Référence : JPR - 2017-545

RAPPORT DE L'INSPECTION DES INSTALLATIONS CLASSEES

Objet : Législation des Installations Classées pour la Protection de l'Environnement
Modification et extension d'un entrepôt frigorifique et mise à jour de son étude de dangers
Projet d'arrêté préfectoral actualisant les conditions d'exploitation et établissant des prescriptions complémentaires en terme de maîtrise des risques.

Pétitionnaire : STEF LOGISTIQUE NORMANDIE à Saint-Lô

Figure 8 : Plan du site existant et de l'extension

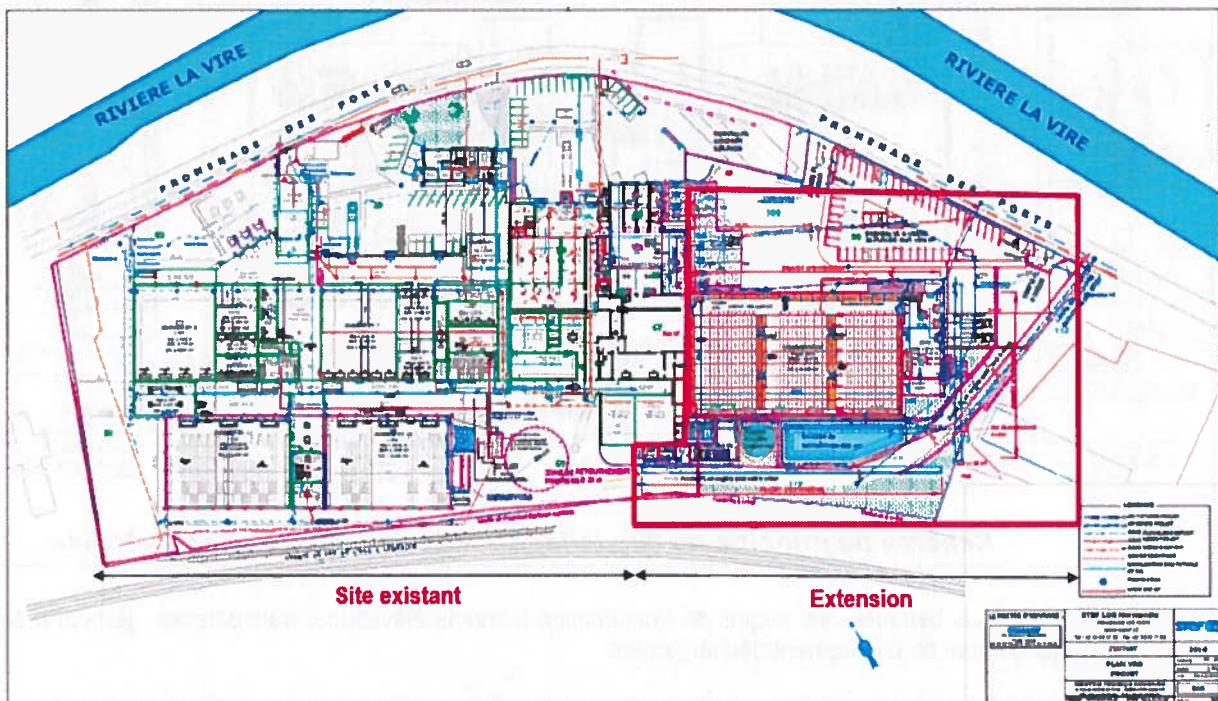
« Pour la gestion des eaux de toiture en cas d'incendie, il n'a rien indiqué sur la disconnection prévue au réseau public pluvial. Pour le bassin de rétention: le dimensionnement, le fonctionnement, l'accès, l'entretien et la surveillance de celui-ci ainsi que le plan et les coupes détaillées sont absents du dossier. La mise en place d'un débit de restitution régulé dans le réseau d'eau pluvial est à prévoir. Enfin, l'autorisation de rejet des eaux pluviales dans le réseau public d'eaux pluviales est absente dans le dossier.

Le projet instruit en urbanisme par St Lô Agglo est en zone UX du PLU qui correspond à l'activité. La voie d'accès à l'entreprise est adaptée au flux de la circulation poids lourds. Le projet est concerné par le PPRI de la Vire : la voie d'accès est en zone PPRI. Les dispositions sur ce secteur devront être compatibles avec le règlement du PPRI (joint) en particulier les clôtures. »

Dans sa réponse du 31 mars 2017, la Société STEF LOGISTIQUE NORMANDIE précise le mode de gestion des eaux pluviales. Une disconnection est prévue au réseau public d'eaux pluviales pour les eaux de voiries susceptibles d'être polluées.

Des procédures et moyens d'entretien et de surveillance du bassin de confinement des eaux seront mis en place. Un contact a été pris avec l'agglomération de Saint-Lô pour l'autorisation de rejet au réseau public pluvial.

Seule une partie de l'extension non construite (sortie des véhicules) sera située en zone d'aléa faible du PPRI de la Vire. Des clôtures végétales ou artificielles à fil ou à grillage seront mises en place conformément au règlement du PPRI de la Vire. Aucun remblai ni déblai n'est prévu dans cette zone.

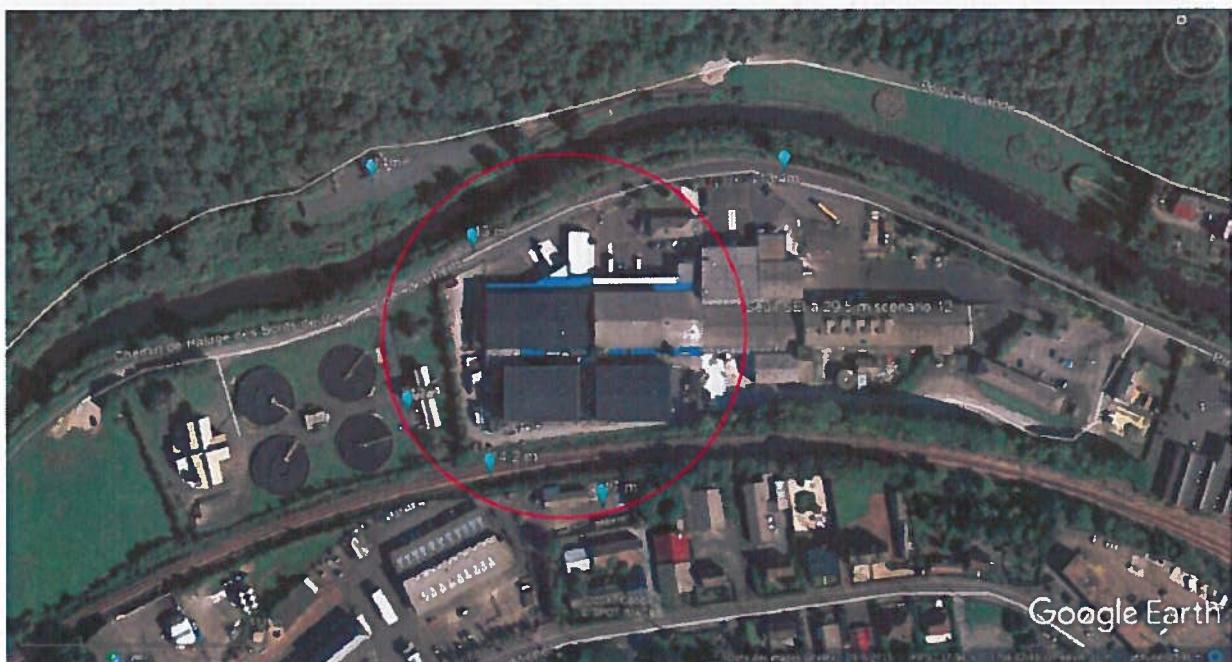
Compte tenu des hauteurs de points de rejets potentiels et de la topographie du site (vallée), l'inspection des IC a demandé à l'exploitant de justifier qu'aucun des seuils d'effets réglementaires ne peut être atteint au niveau des zones habitées situées aux alentours de l'établissement.

L'analyse effectuée permet ainsi d'évaluer les niveaux d'exposition potentielle d'une personne située dans un rayon de 250 m autour du site et jusqu'à une altitude de 30 m NGF (soit 16,5 m par rapport au terrain naturel).

Pour les 6 scénarios majorants retenus, les modélisations de dispersion fournies confirment qu'en aucun point situé autour du site (en tenant compte de la topographie locale), le niveau d'exposition au sol dépasse les seuils d'effets létaux ou le seuil d'effets irréversibles de référence (SEI de 350 mg/m³ pour une exposition de 30 minutes).

Ainsi pour le scénario 12 le plus pénalisant, le seuil des effets irréversibles peut être observé jusqu'à une distance maximale de 100 m (cf. cercle rouge sur la figure ci-dessous) à une altitude de 30 m NGF environ, compte tenu de la hauteur de rejet de l'exutoire de la SDM2&3.

Or les terrains situés dans ce périmètre sont situés à une cote altimétrique sensiblement plus basse (entre 13 et 17 m NGF). Aucune personne n'est donc susceptible d'être exposée de façon significative.
